IZMJENE I DOPUNE  
URBANISTIČKOG PLANA UREĐENJA  
DIJELA GRAĐEVINSKOG PODRUČJA  
**DUBAC – VARSAN**  
KOJI JE PLANIRAN ZA URBANU SANACIJU

**OBRAZLOŽENJE PLANA**

**- PRIJEDLOG PLANA -  
- PONOVNA JAVNA RASPRAVA -**

Izrađivač:  
Urbanistički institut Hrvatske d.o.o.  
Zagreb, ožujak 2025.

- Kartografski prikaz 1. Korištenje i namjena površina

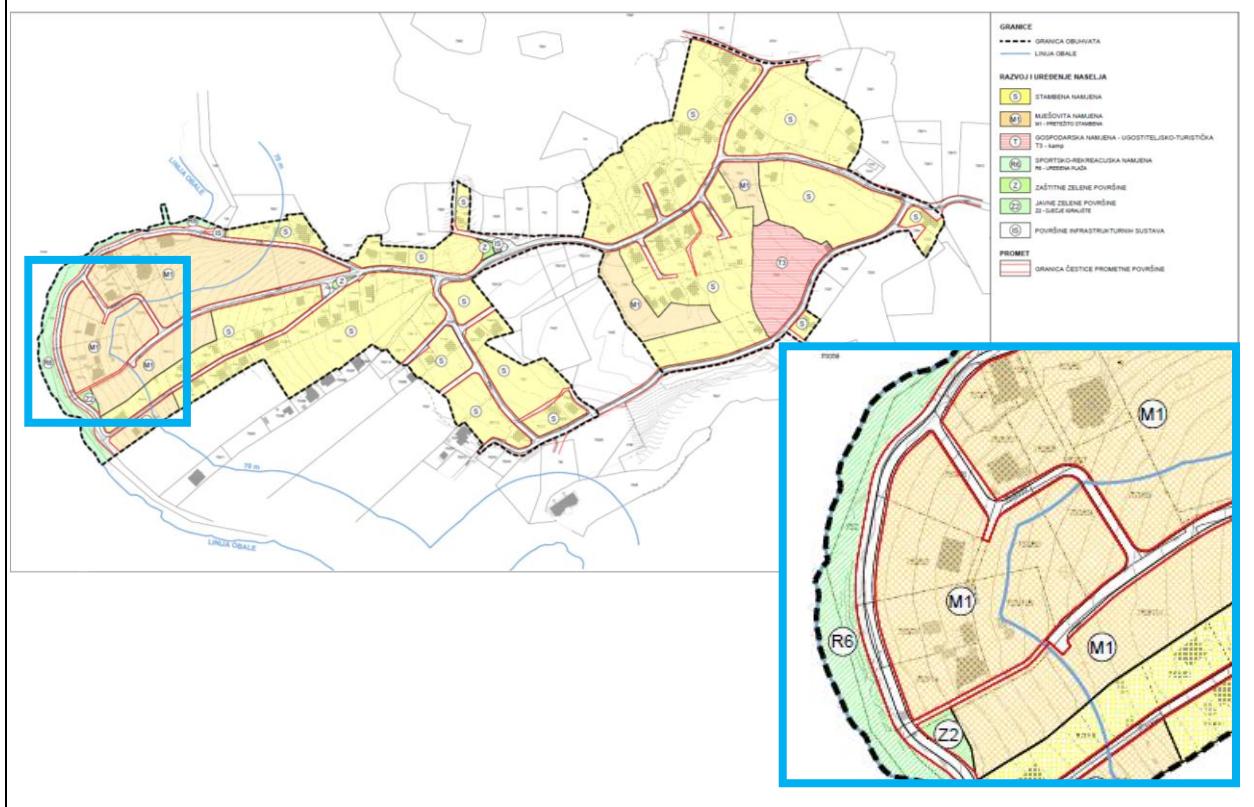
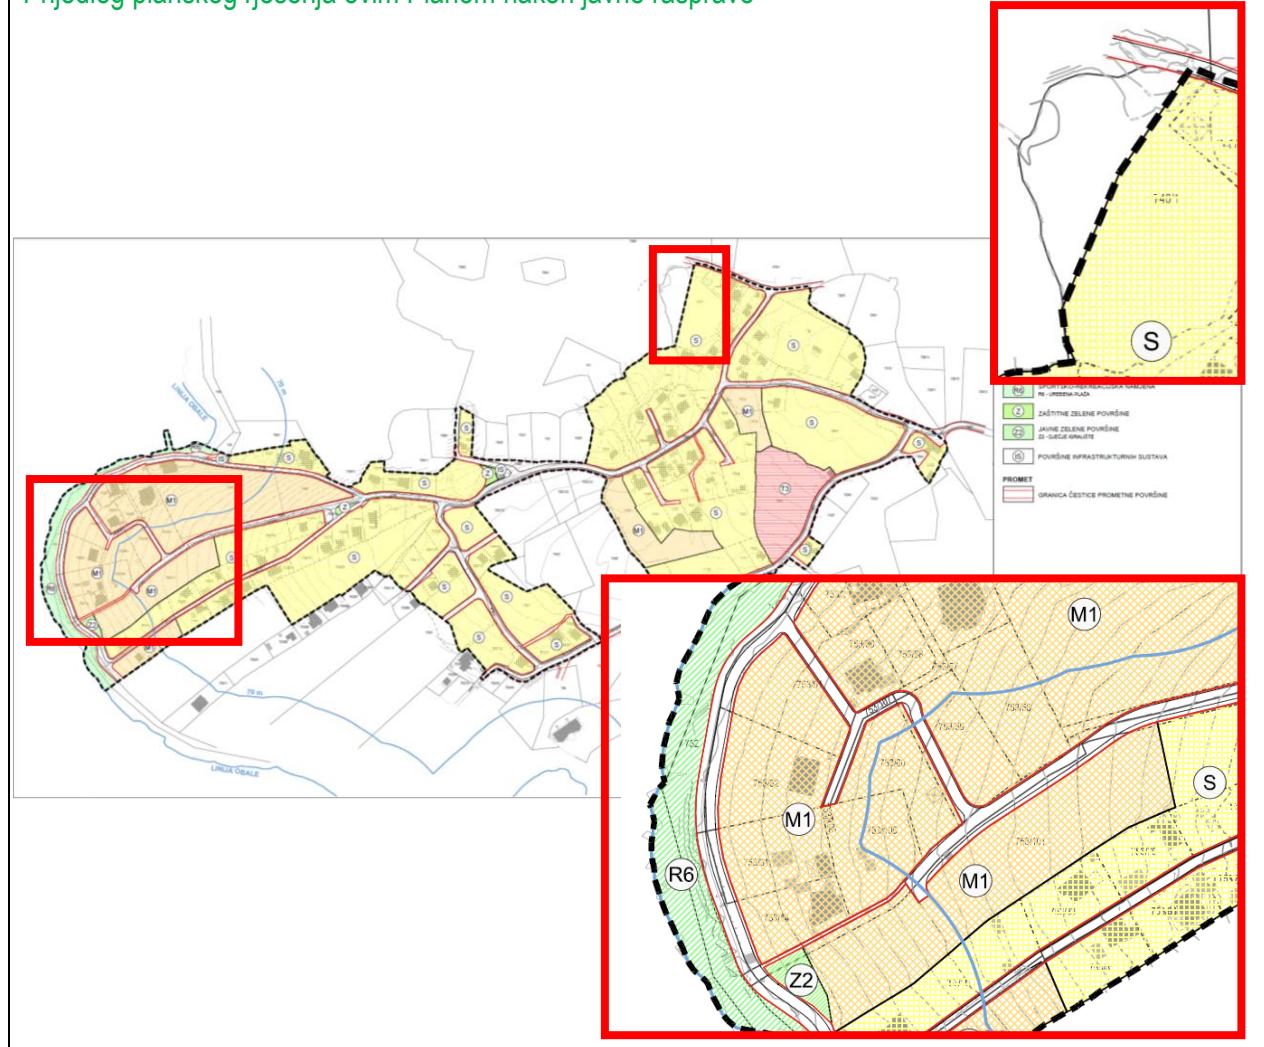
- *preispitivanje mogućnosti promjene namjene na dijelu k.č. br. 4887 k.o. Novalja Nova i dijelu k.č. br. 4900 k.o. Novalja Nova iz T5 i Z2 u M1*

U važećem Urbanističkom planu uređenja dijela građevinskog područja Dubac-Varsan planiranog za urbanu sanaciju (u dalnjem tekstu: UPU), u pojasu 70 m od obalne linije, čestice koje su do tada bile neizgrađene su utvrđene namjenom (T5), odnosno za gradnju pratećih sadržaja ugostiteljsko-turističke namjene.

Namjena (T5) za gradnju pratećih sadržaja ugostiteljsko-turističke namjene je utvrđena s obzirom na mogućnosti i ograničenje u tada važećem Zakonu o prostornom uređenu te Prostornom planu Ličko-senjske županije (prostorni plan više razine) koje je bilo potrebno poštivati, a prema kojima u pojasu 70 m od obalne linije za naselja sa pretežitim povremenim stanovništvom (više od 50%) nije bilo moguće planirati namjenu na predmetnim k.č. stambene i ili mješovite namjene.

S obzirom da u gore navedenim zakonskim i podzakonskim odredbama tog ograničenja danas više nema, moguće je prenamjeniti predmetne čestice iz prateći sadržaji ugostiteljsko-turističke namjene (T5) u mješovitu namjenu (M1), kako je i navedeno u ciljevima za izradu Plana.

Razmatrana je i mogućnost promjene namjene za javnu zelenu površinu (Z2), ali se predmetna namjena ipak zadržava jer je to jedina isključiva površina planirana za uređenje dječjeg igrališta u obuhvatu Plana. S obzirom na navedeno, Planom se dozvoljava uređenje dječjih igrališta i na drugim površinama u okviru stambene (S) i mješovite (M1) namjene, koja mogućnost se daje kroz Odredbe za provedbu.

U odnosu na promjenu namjene i promjenu dijela prometne mreže, u nastavku se prilažu grafički prilozi sa prikazanim izmjenama i dopunama i to na način da je na prvoj slici grafički prilog važećeg UPU-a s obuhvatom koji je predmet izmjena i dopuna , na drugoj slici prijedlog planskog rješenja s prikazanim obuhvatom izmjena i dopuna   odnosno trećoj slici prijedlog planskog rješenja s prikazanim obuhvatom izmjena i dopuna nakon javne rasprave :

- Kartografski prikaz 2.1. Prometna, ulična i komunalna infrastrukturna mreža – Promet

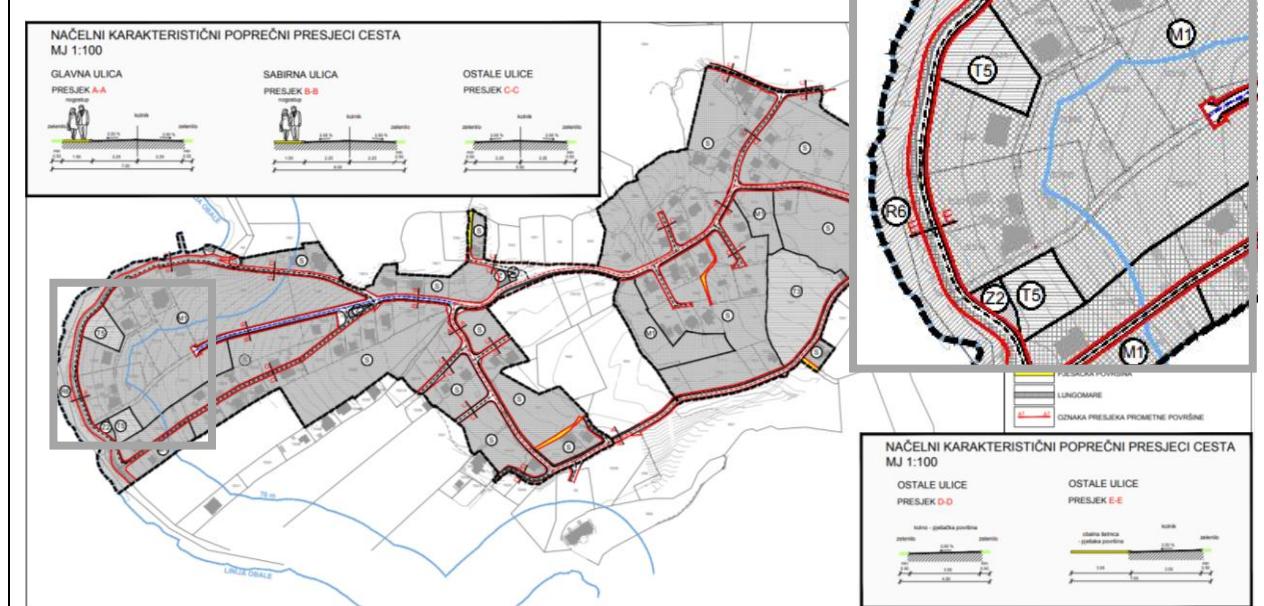
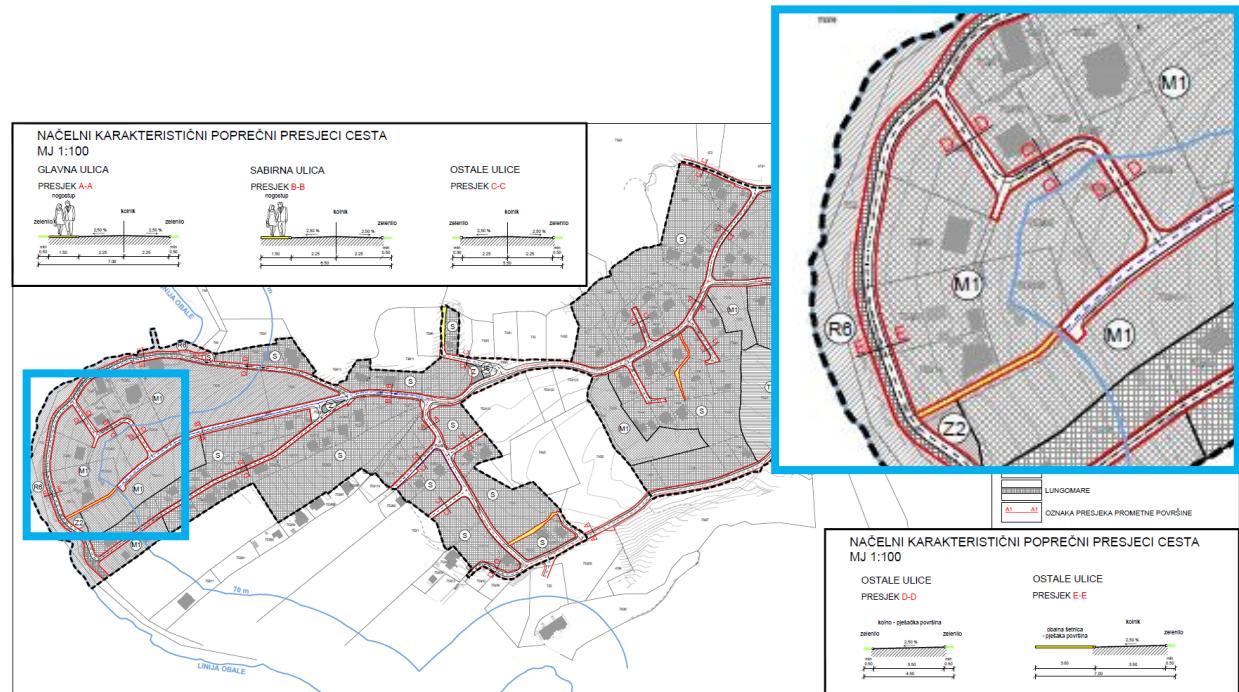
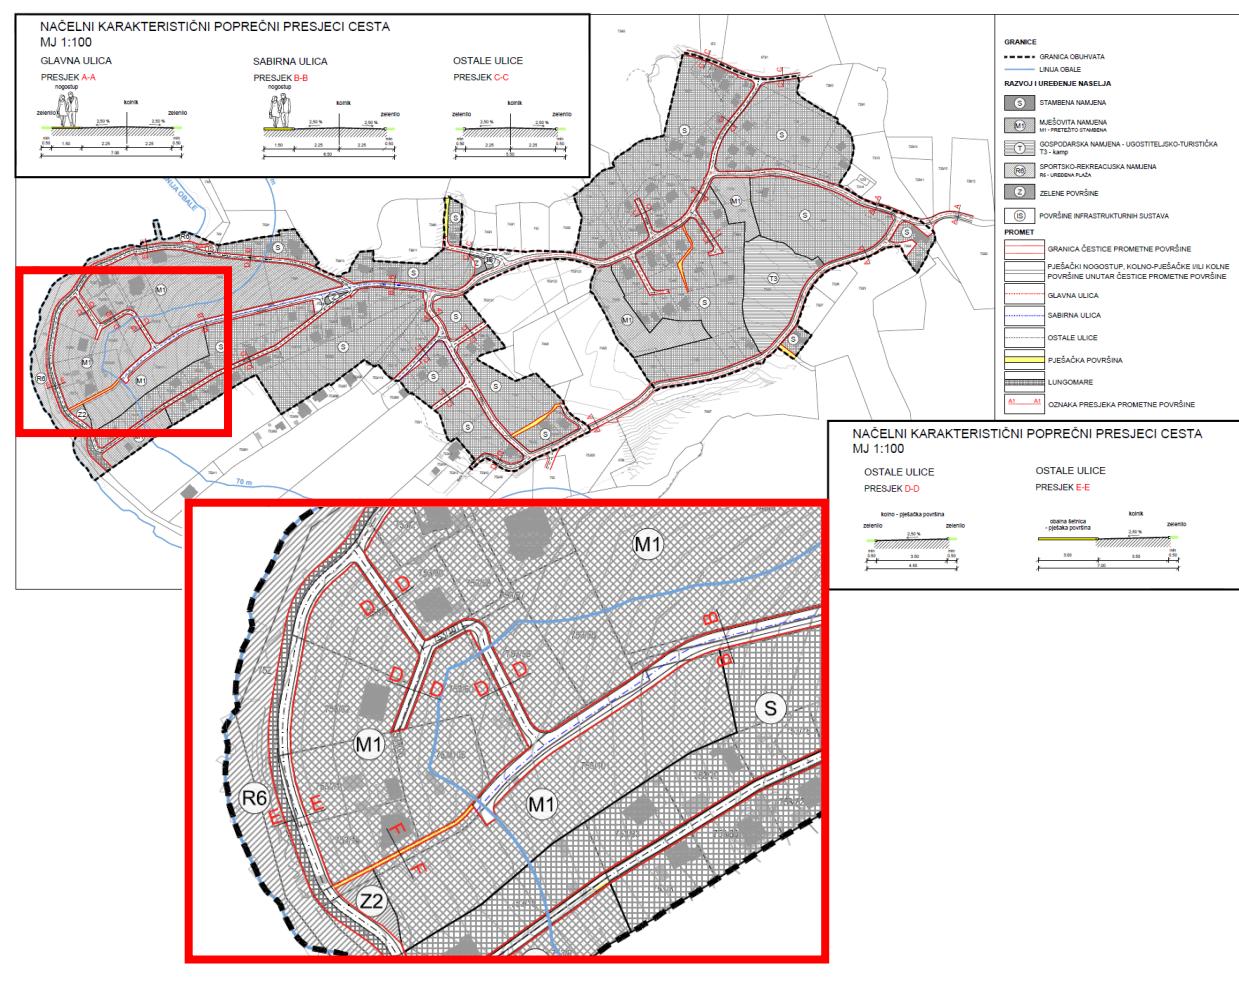
- *preispitivanje mogućnosti probijanja prometnice do mora na dijelu k.č. br. 4887 k.o. Novalja Nova, dijelu k.č. br. 4900 k.o. Novalja Nova, dijelu k.č. br. 4899 k.o. Novalja Nova i dijelu k.č. br. 4914 k.o. Novalja Nova*

Ovim izmjenama i dopunama Plana razmatrano je probijanje prometnice do mora na dijelu k.č. br. 4887, dijelu k.č. br. 4900, dijelu k.č. br. 4899 i dijelu k.č. br. 4914 k.o. Novalja Nova. Također su razmatrane i druge mogućnosti, odnosno trase probijanja prometnice do mora preko drugih k.č. u svrhu predlaganja najoptimalnijeg planskog rješenja.

Na osnovu razmatranih mogućnosti, predložena je trasa koja je najpovoljnija iz razloga blažeg nagiba predložene prometnice s obzirom na konfiguraciju terena na toj trasi te također zbog toga što omogućava bolju organizaciju pristupa svim građevnim česticama koje se na nju priključuju. Predložena trasa prolazi preko dijela k.č. 4900, dijela k.č. 4887/3 te dijela k.č. 4887/1 k.o. Novalja Nova.

- Kartografski prikaz 2.4. Prometna, ulična i komunalna infrastrukturna mreža – Odvodnja

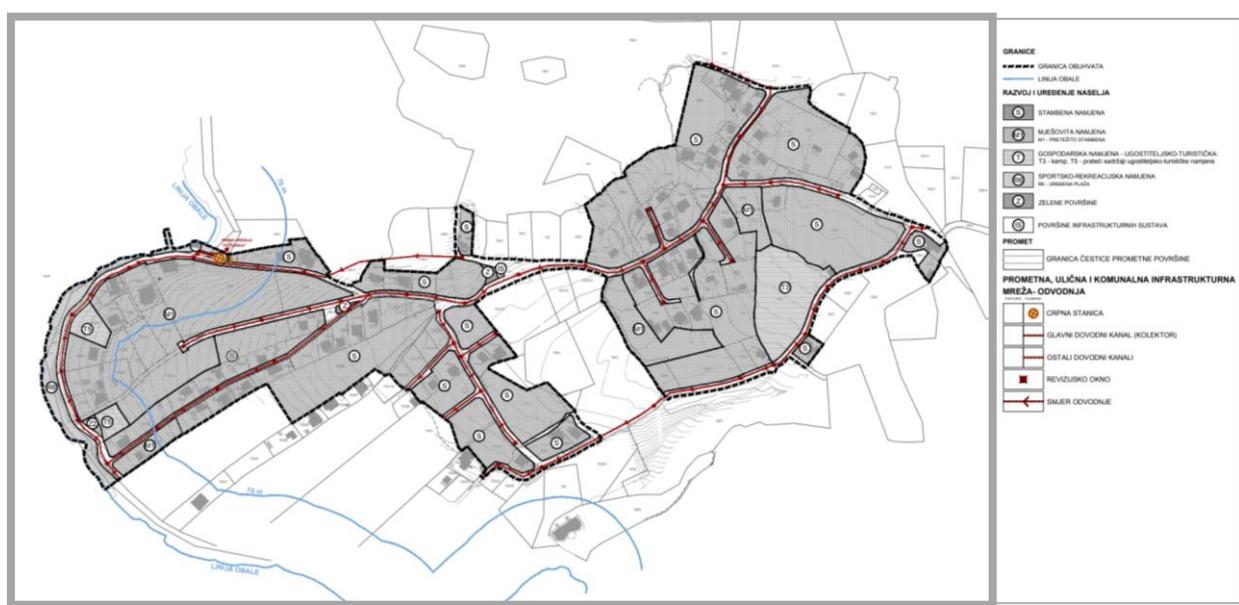
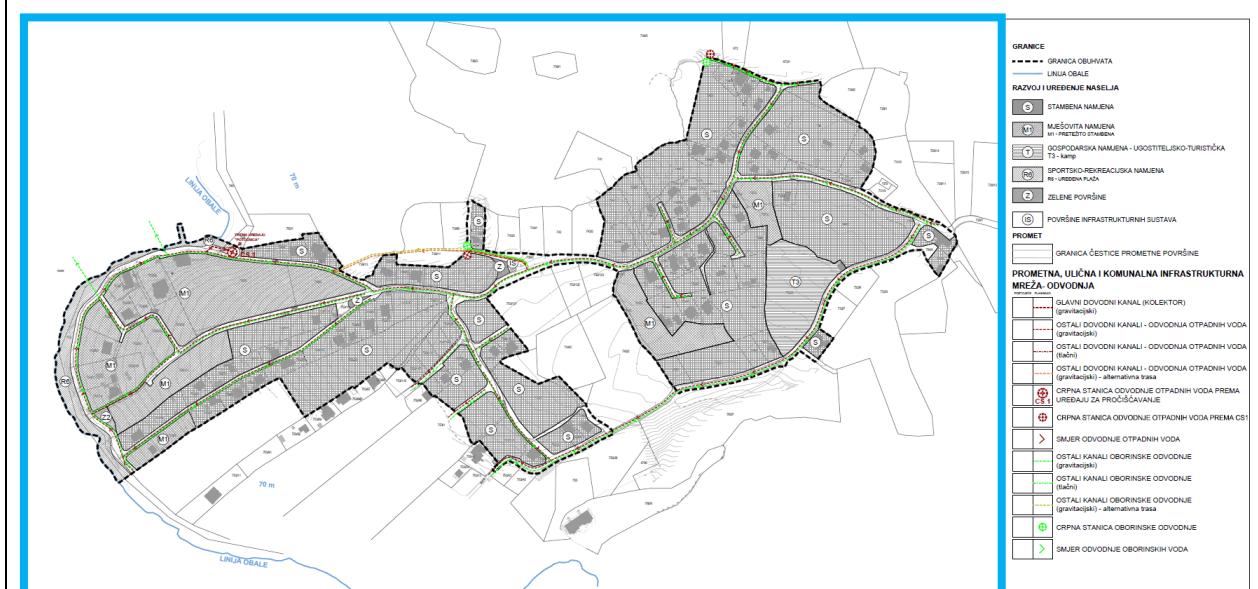
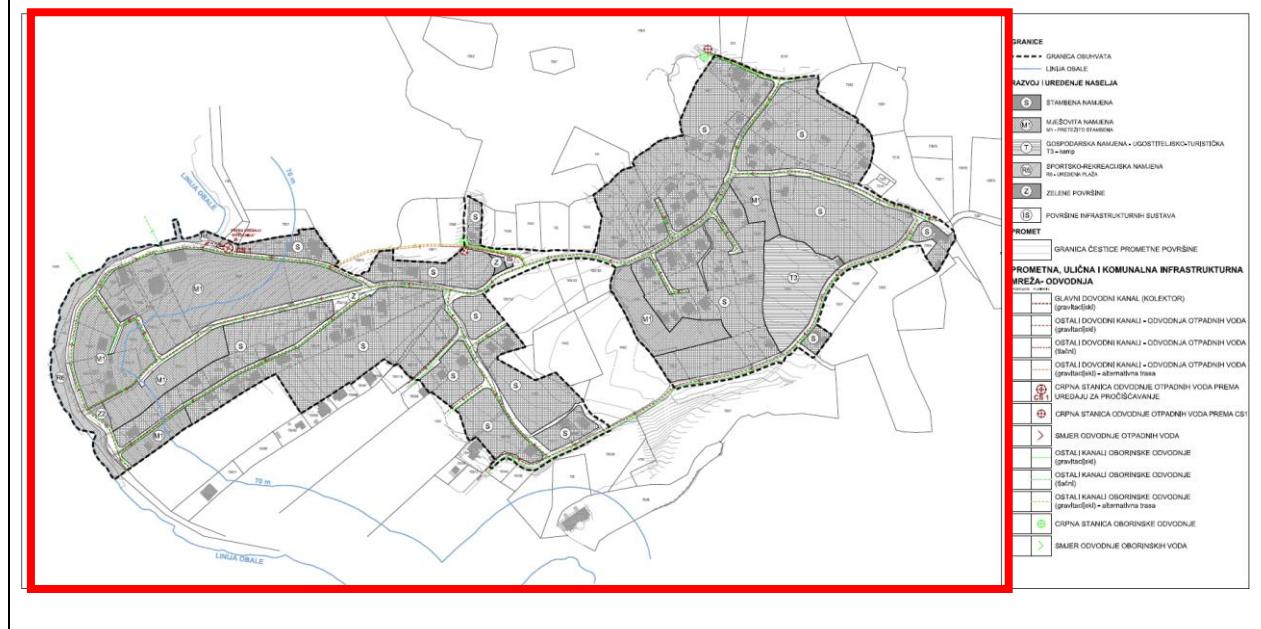
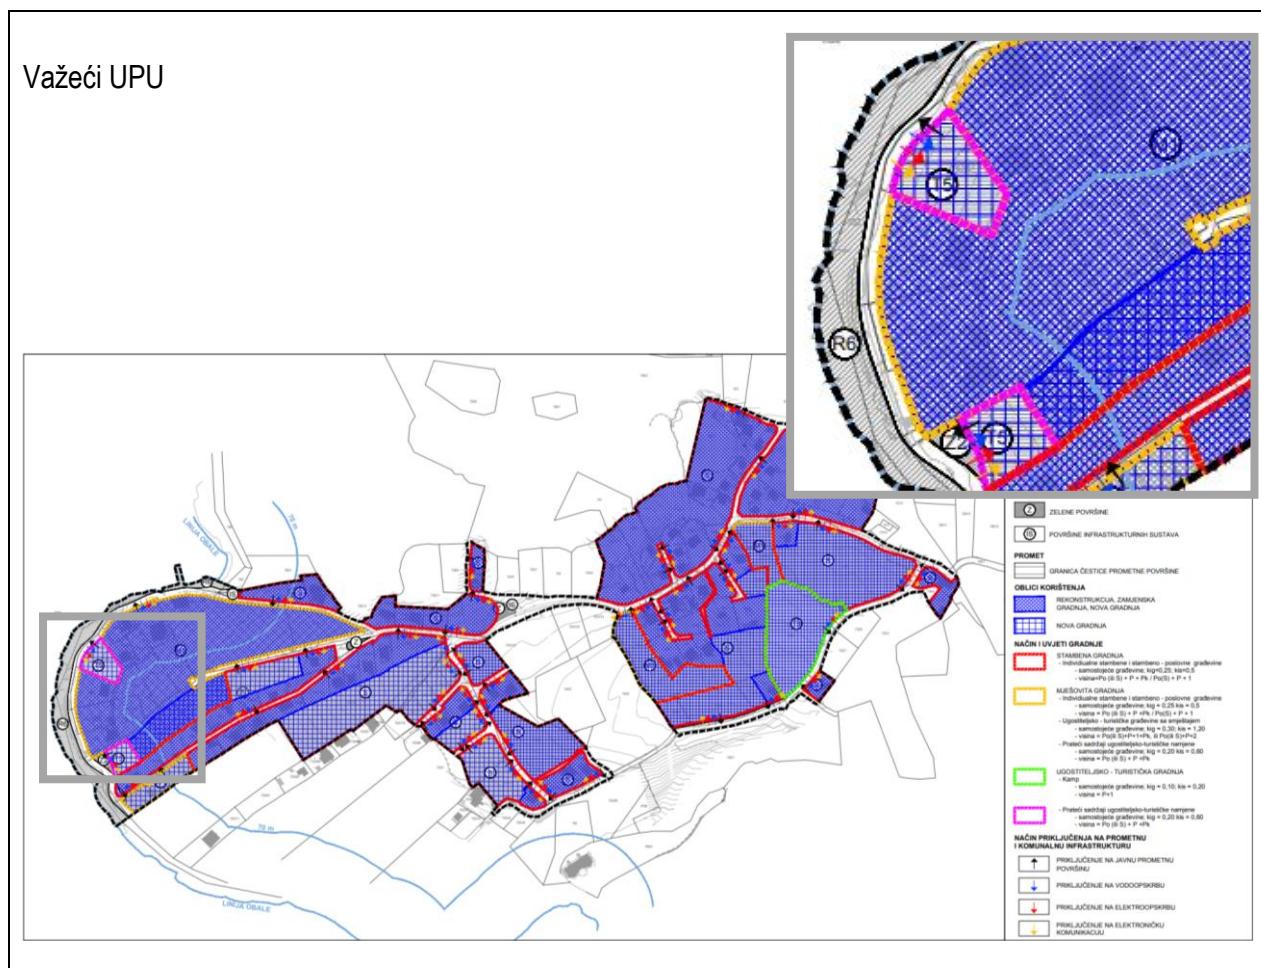
Sadržajno su se, osim kartografskih prikaza 1. Korištenje i namjena površina te 2.1. Prometna, ulična i komunalna infrastrukturna mreža – Promet, promijenili i kartografski prikaz 2.4. Prometna, ulična i komunalna infrastrukturna mreža – Odvodnja vezano za utvrđivanje razdjelnog sustava odvodnje sanitarnih i oborinskih voda prema zahtjevu javnopravnog tijela (Hrvatskih voda) te Kartografski prikaz 4. Način i uvjeti gradnje vezano za utvrđivanje uvjeta gradnje i priključenja na prometnu i komunalnu infrastrukturu s obzirom na novouzvraćenu namjenu površina:
